Bilag 7 Forslag til ændring

Høringen har ikke givet anledning til ændringsforslag fra forvaltningen, men på baggrund af Teknik- og Miljøudvalgets ønske om mere begrønning langs Tomsgårdsvej foreslås en kantzone med bede til beplantning mod Tomsgårdsvej.

Tegning 6b • Kantzoner

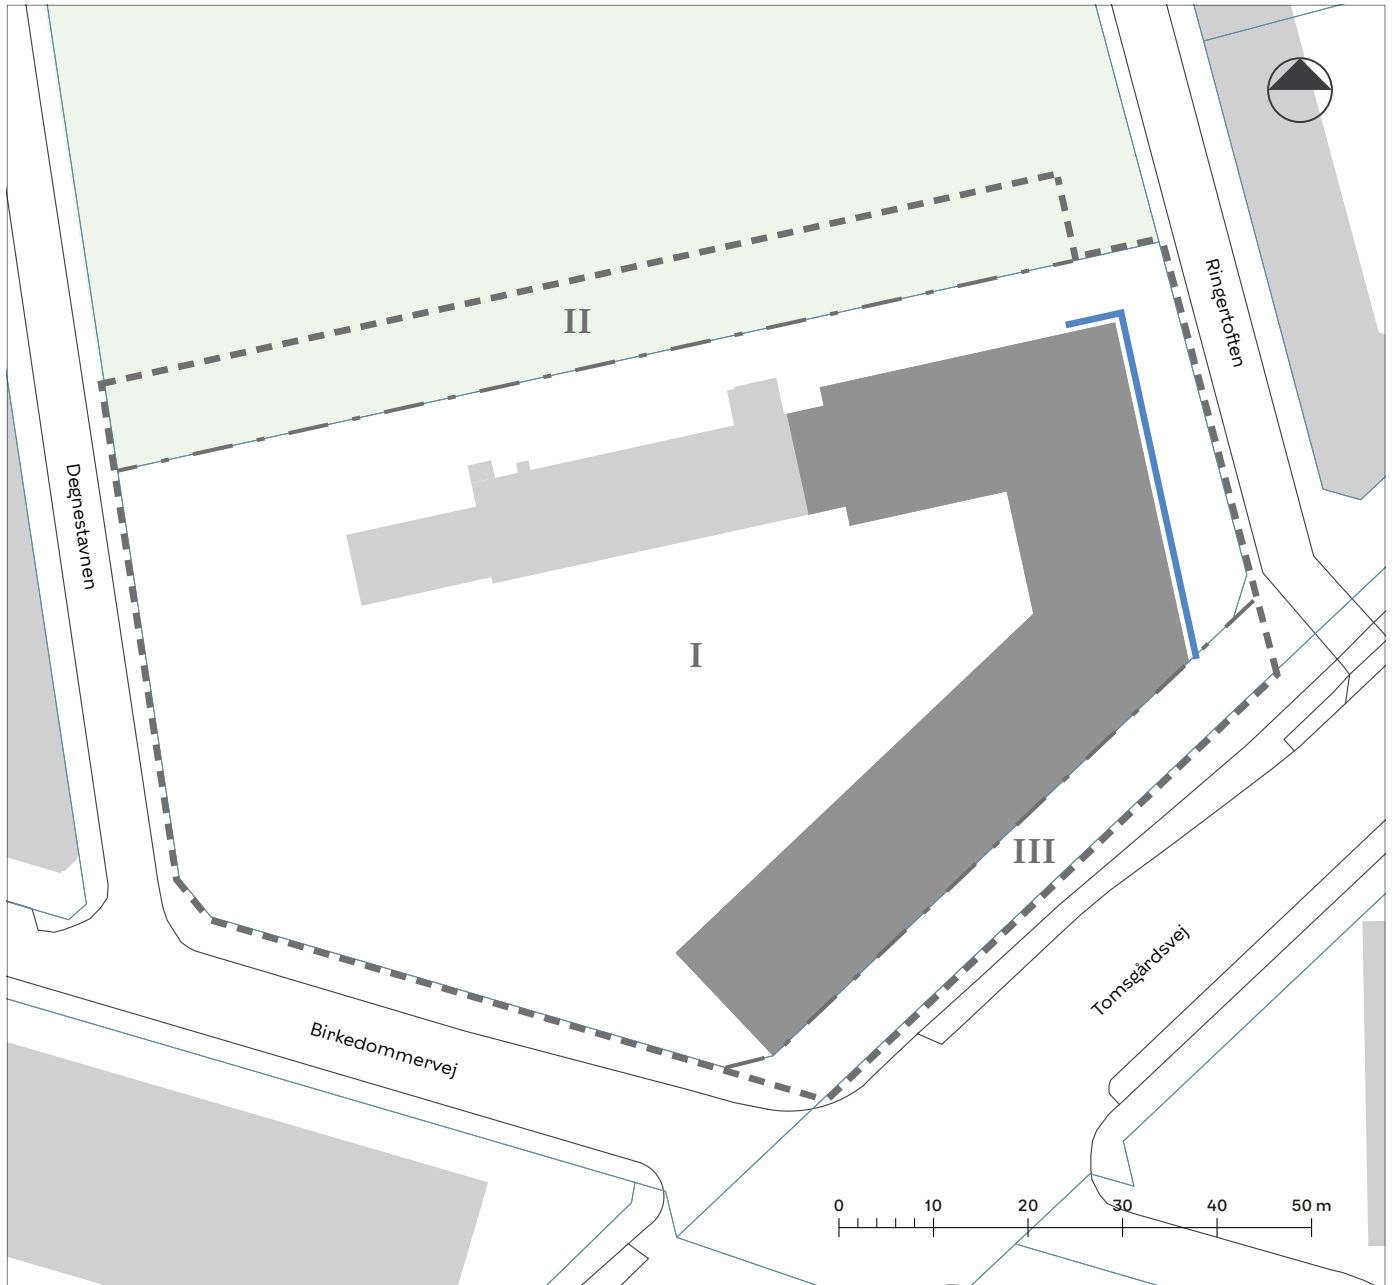
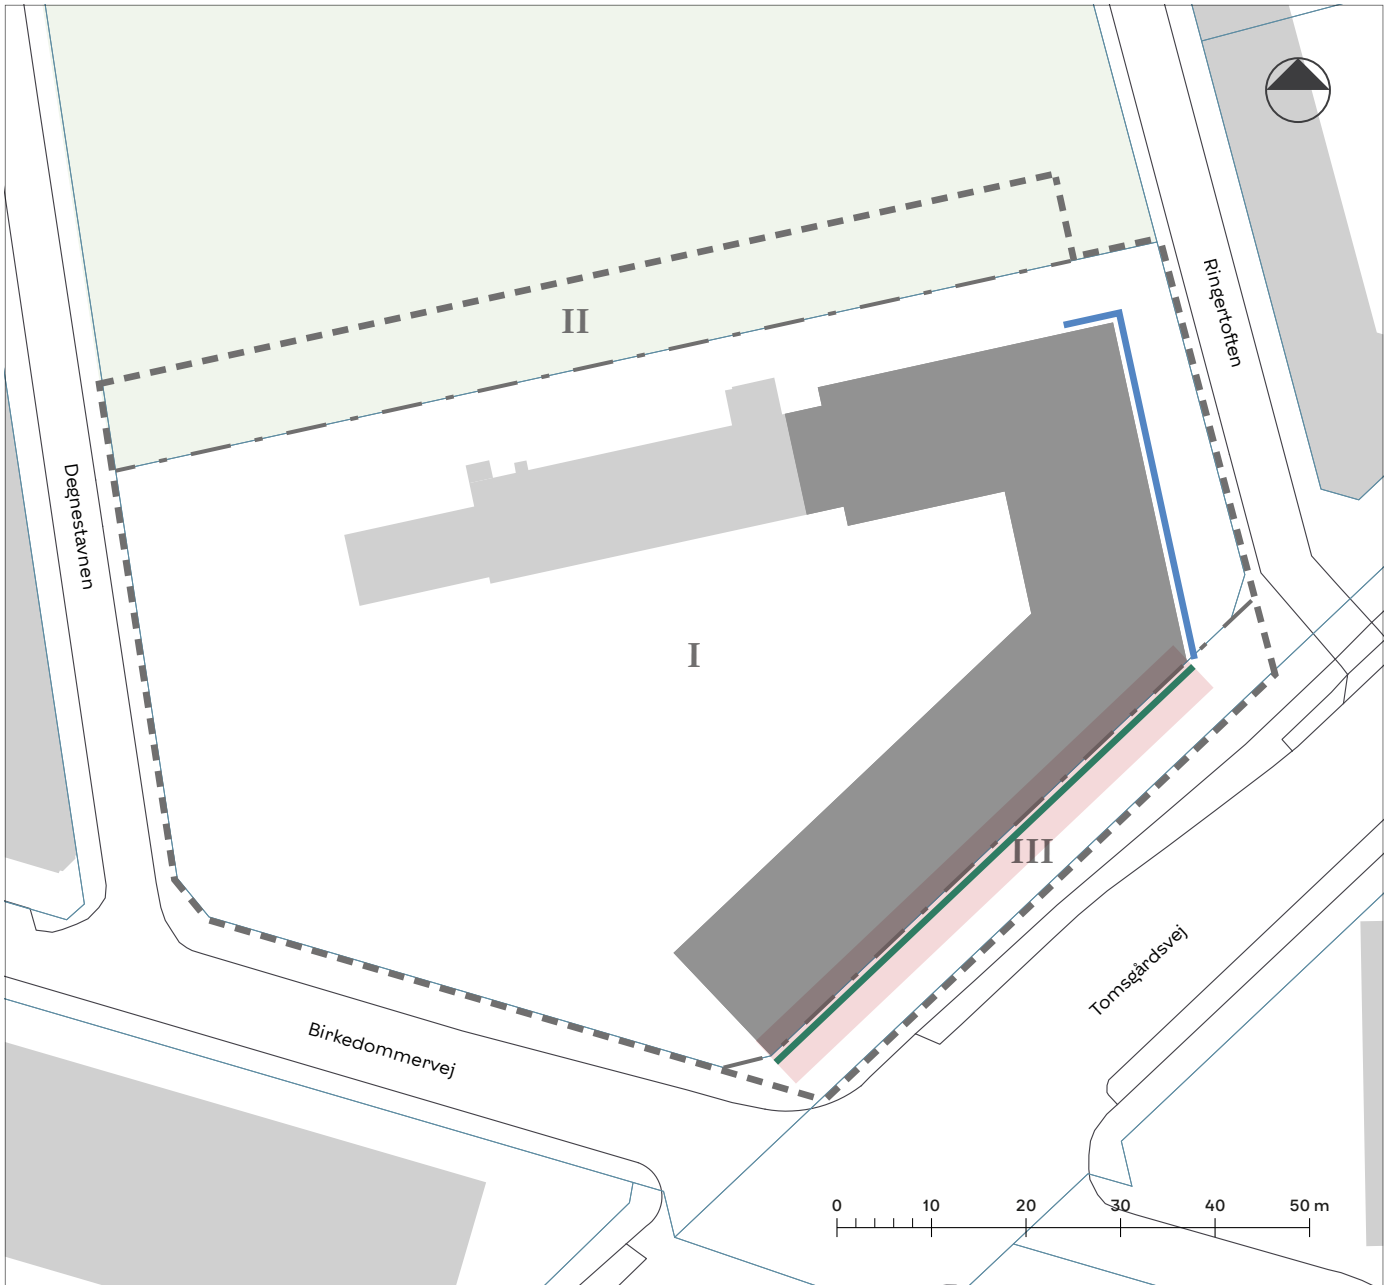
Der er plads til en cirka 3 meter dyb kantzone med bede til beplantning mod Tomsgårdsvej. Kantzonen er placeret på indersiden af den eksisterende støjskærm, som fjernes. Det betyder, at anlæg af nye bede vil påvirke de eksisterende gadetræers rodnet mindst muligt.

- **Lokalplanens Tegning 6b Kantzoner** tilføjes en kantzone b langs byggefeltet mod Tomsgårdsvej som illustreret på de næste sider.
- **Lokalplanens bestemmelse om kantzoner, § 8, stk. 8**, suppleres med bestemmelse for en ny kantzone b (ændringer er markeret med understregning):

I kantzone b skal der være mindst fem bede med buske, mindre træer eller facadebeplantning. Befæstede arealer skal være i grus.
